ESTADO DO PARANÁ
POLÍCIA MILITAR
COMANDO DE MISSÕES ESPECIAIS
BATALHÃO DE POLÍCIA DE CHOQUE

LAUDO TÉCNICO DE SEGURANÇA

Nome do estádio: Estádio Erton Coelho Queiroz			
Apelido do estádio: "Vila Olímpica do Boqueirão"			
Endereço completo: Rua Pastor Antônio Polito, nº 956 - Boqueirão			
Cidade: Curitiba			
Estado:	PR	CEP:	81.730-300
Site:	www.paranaclube.com.br	Telefone:	(41) 3029-4747

Figura 14 - Sala reservada para JECRIM/ Polícia Civil

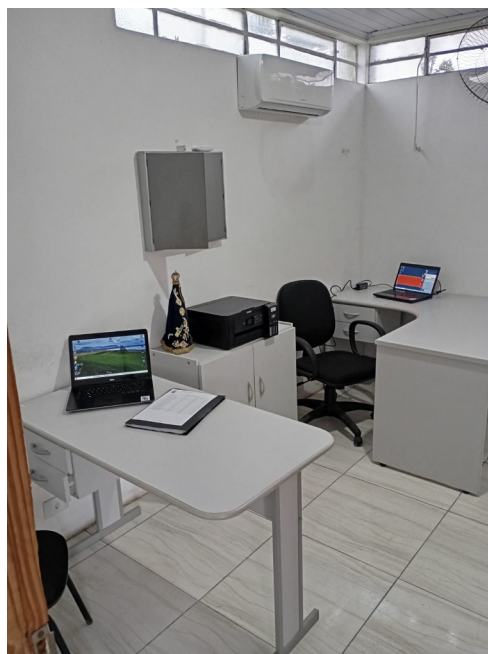
5.2. O Estádio possui sala reservada para o exercício das atividades do Juizado Especial Criminal (JECRIM).	SIM	NÃO
	X	
5.2.1. Adequado	X
